Teric e Tern Shearwater

Note sulla versione del firmware

VERSIONE 27 16.01.2024

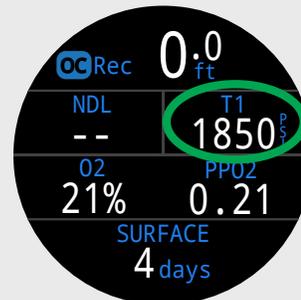
NEW Opzione di frequenza inferiore aggiunta al segnale acustico perché possa essere udito più facilmente da alcuni utenti.
